改善箇所説明図①

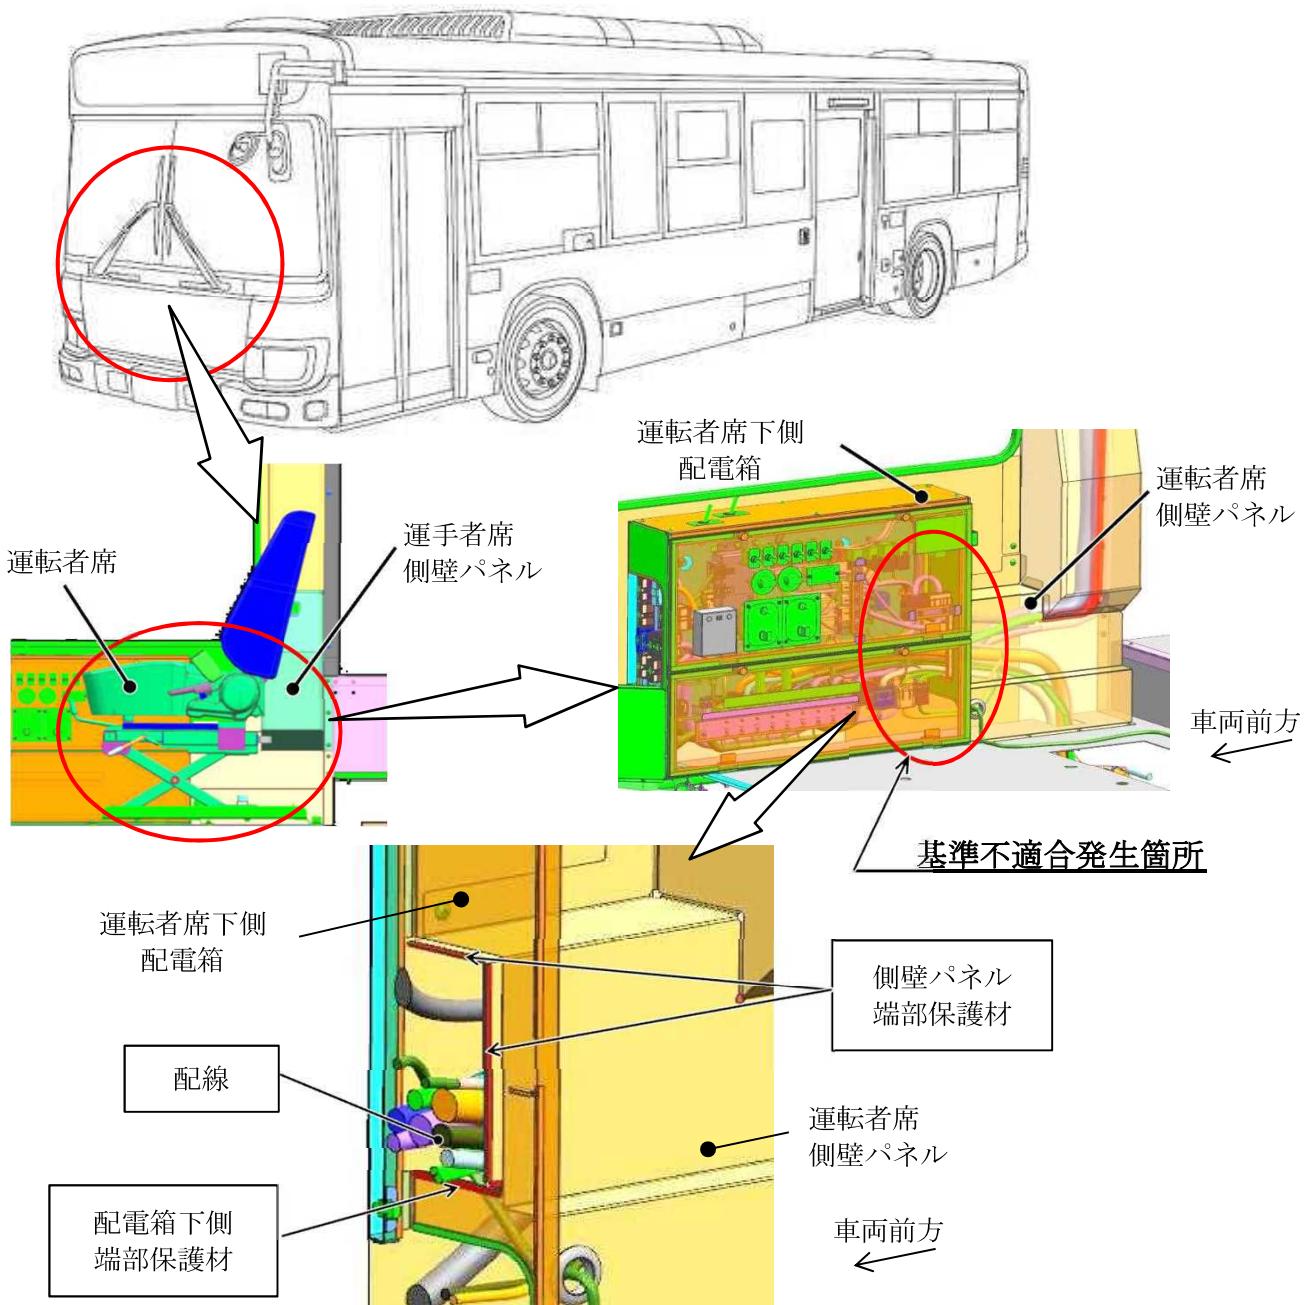
大型・中型路線バスにおいて、運転者席下側配電箱と運転者席側壁パネルの接続部の端部の保護が不適切なため、当該端部と配線が干渉するものがある。そのため、そのまま使用を続けると、配線の被覆が損傷して短絡し、最悪の場合、走行中にエンジンが停止し、再始動できなくなるおそれがある。

全車両、運転者席下側配電箱と運転者席側壁パネルの接続部を点検し、端部の保護が不適切なものは保護材を追加するとともに、配線が損傷している場合は配線を補修する。

識別：運転者席左側ドア開口部のシリアルナンバープレート付近に、水色シールを貼付する。
